# ОСНОВНО УЧИЛИЩЕ "ВАСИЛ АПРИЛОВ" – БУРГАС

## РАЗЯСНЕНИЕ №1

Във връзка с въпроси по обществена поръчка за обект: „Реконструкция и модернизация на спортните игрища в двора на ОУ "Васил Априлов" давам следните отговори:

ОБЕКТ: „Реконструкция и модернизация на спортните игрища  
в двора на ОУ "Васил Априлов"

**ЧЕРТЕЖ** : Комбиниран фитнес уред за открито-шведска стена, маймунска стълба, успоредни захвати за набирание

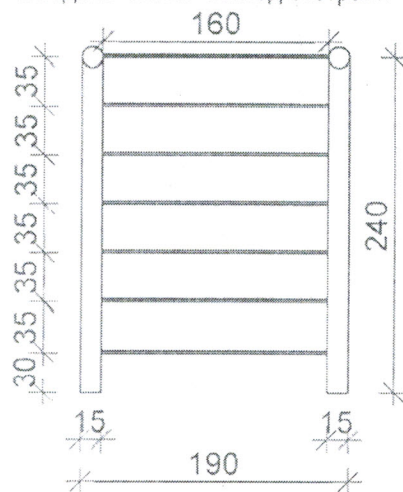
**Въпрос3** В КСС -то /т.16/ е записано Монтаж на фитнес уреди за открито - комплект. В документацията е записано, че тези уреди са за хора с увреждане. Кой ще доставя фитнес уредите? Какво ще представлява комплекта като вид и брой?

**Отговор:** В графичната част е показано броя и вида на фитнес уредите. Общия брой е 5. 2 реда са за хора с увреждания, а другите 3 са както следва: успоредка, висилка, комбиниран фитнес уред за открито – шведска стена, маймунска стълба, успоредни захвати за набиране.
